CIRCULAR N° 5

LICITACIÓN PÚBLICA N° 09/ 2025
EXPEDIENTE N° 500 – 000725 - 2025
OBRA: "CONSTRUCCION CONSULTORIOS EXTERNOS – HOSPITAL DR. GUILLERMO RAWSON – DPTO. CAPITAL"

ACLARACIONES CON CONSULTA

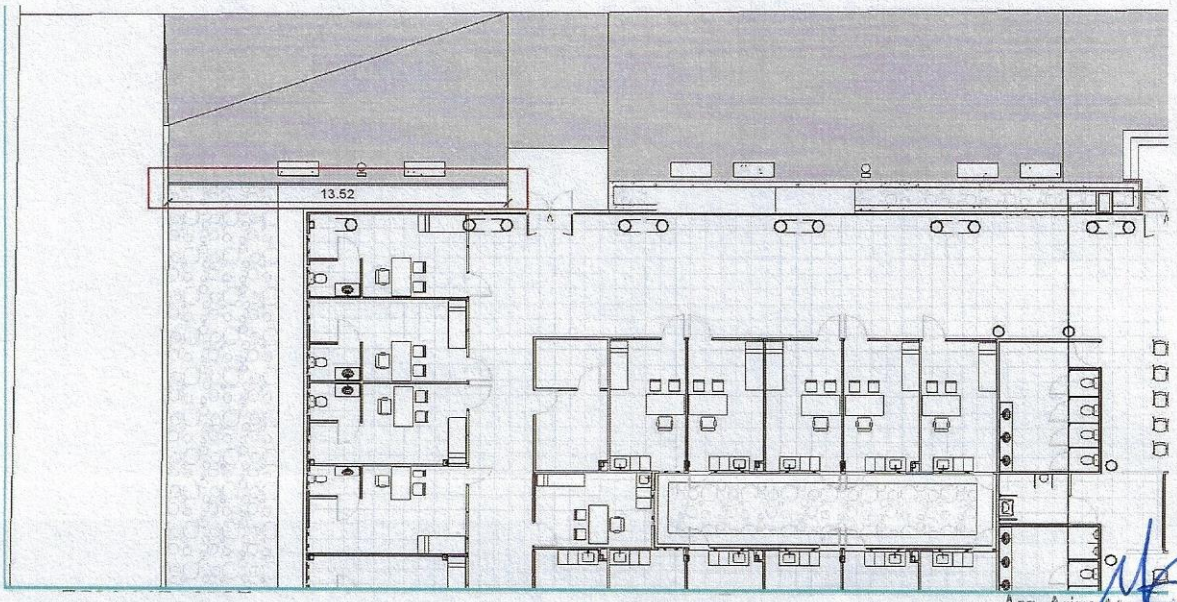
Con respecto al ítem 3.2.1.6 Losas de Hormigón Armado..., no encontramos en planos de estructura dónde correspondería. Por favor aclarar.

- **Respuesta n° 20: Ver Circulares anteriores.**

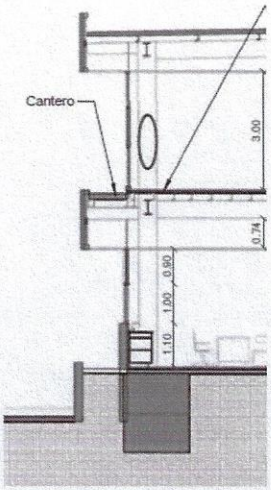
Con respecto al cantero indicado en el Corte C de plano Cortes Generales se consulta: el cantero está proyectado a lo largo de toda la cara norte, sur y este del edificio de pediatría?

- **Respuesta n° 22: Ver Modelo 3D. Sector Norte Completo (menos sector del puente) Sector Sur Completo. Sector Este Completo. Sector Oeste Completo (menos sector escalera).**

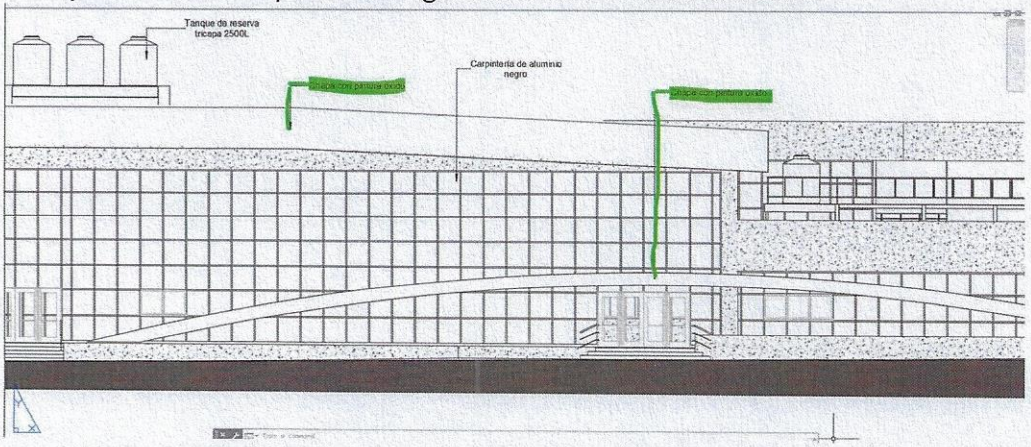
En cuanto a los revoques, el ítem "4.3.3 Alisados impermeables", no aparece en ninguna planilla de locales. Por favor indicar dónde iría.

- **Respuesta N°38: Ver Circular n°1,2 y4.**

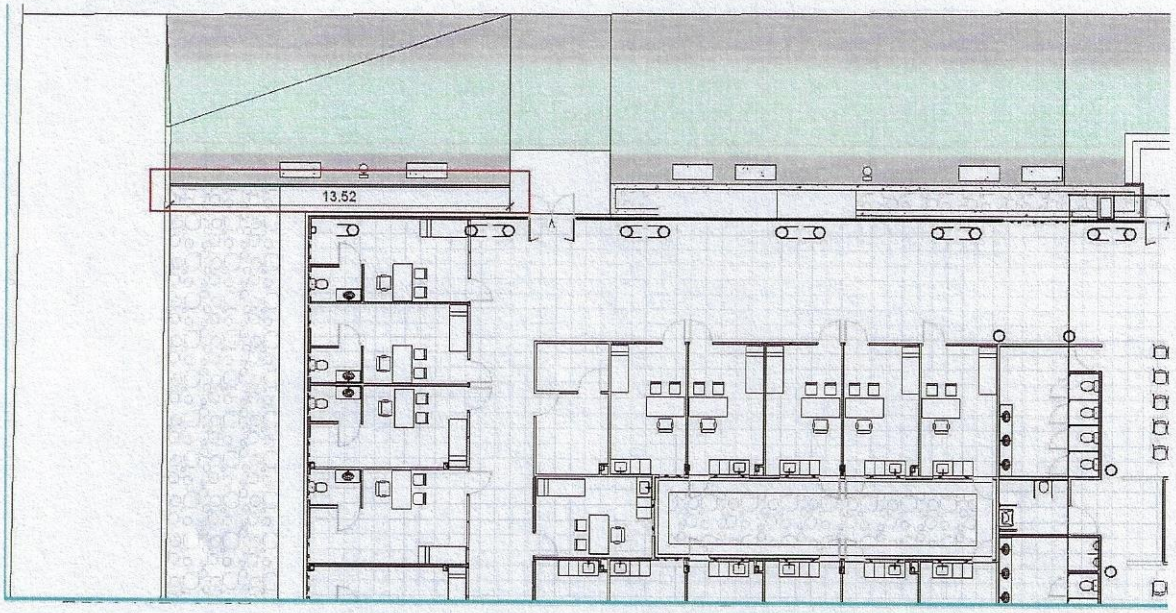
En entrepisos, según cortes estructurales se solicita un "Contrapiso alivianado e=8cm", sobre el cual se indica la colocación de piso porcelanato. Según planilla de locales, el piso del nivel superior será colocado sobre "Carpeta" de 8cm. Se solicita aclarar si ambas designaciones refieren a lo mismo. Y, en ese caso, aclarar si se trata de una mezcla alivianada (con perlita) o de una carpeta de nivelación (con grancilla).

Debe colocarse un contrapiso de H° alivianado con incorporación de aire de 8cm de espesor, de peso específico 1200 kg/m3.

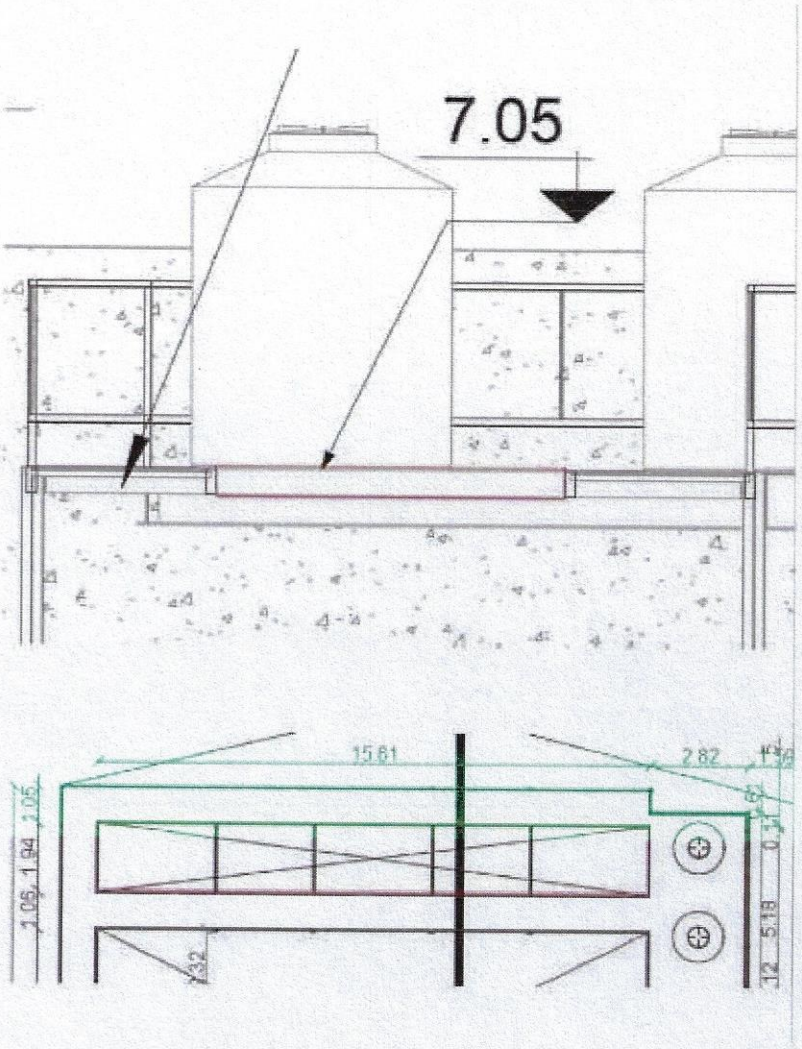
En la plataforma de tanques figura en corte y en planta esta división indicada en rojo. La consulta es, consideramos este diseño? ya que funcionalmente no tiene sentido generar doble pasillo, sobre todo teniendo en cuenta la dimensión de los tanques, Entendemos que la forma correcta (si bien es orientativa) es la que figura en el link del modelo BIM?

- Respuesta N° 76:

Plano: ANEXO N°19 DETALLES COMPLEMENTARIOS DE ESTRUCTURAS

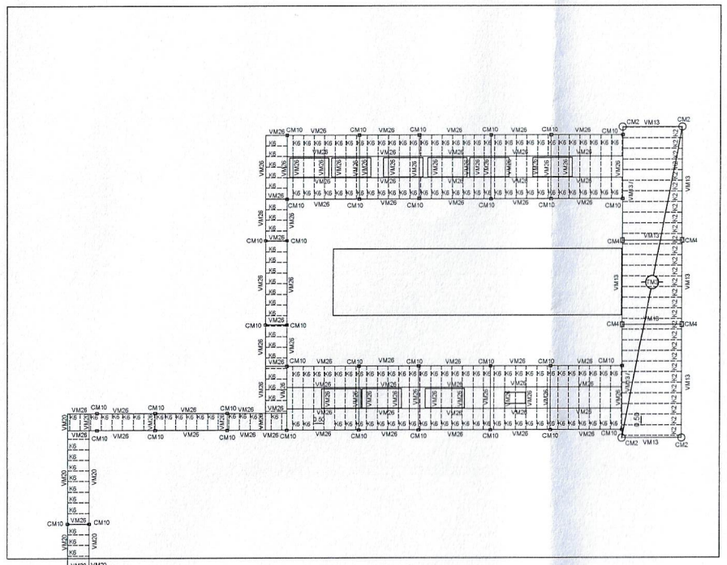
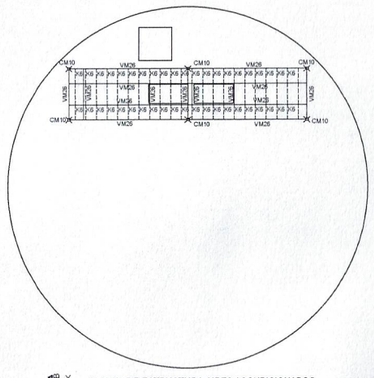
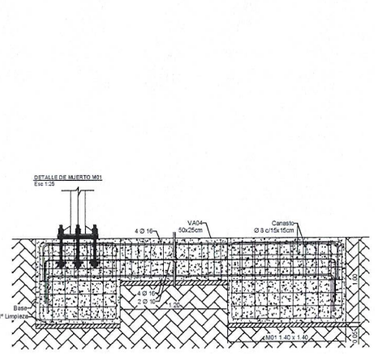
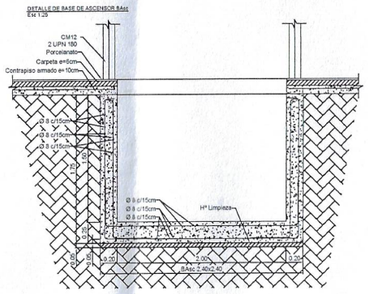
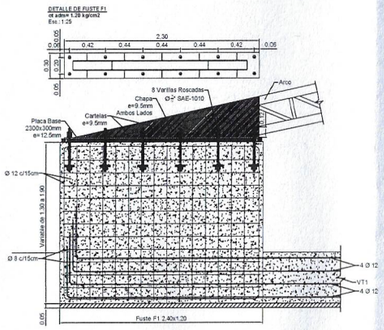
ÍTEM 3: ESTRUCTURA METÁLICAS
Se solicita aclarar modo de Acceso a tanques de Reserva sobre Bloque Sur (Pediatría).

En el plano de fundaciones se indican algunos ítems que carecen de detalle, como "Basc" (base de ascensor), y M01 (muerto de anclaje). A este último llegan vigas sin etiqueta, favor de aclarar qué elementos son.

También hay un elemento sin definir, que aparece en plano como "Fuste 1" correspondiente al arco de calle Sta Fe. El detalle de la cercha del arco está claro, pero no sus fundaciones.

Se adjuntan las plantas de azotea con las pasarelas correspondientes.

VER ANEXO N°19: DETALLES COMPLEMENTARIOS DE ESTRUCTURAS

VER ANEXO N°19: DETALLES COMPLEMENTARIOS DE ESTRUCTURAS
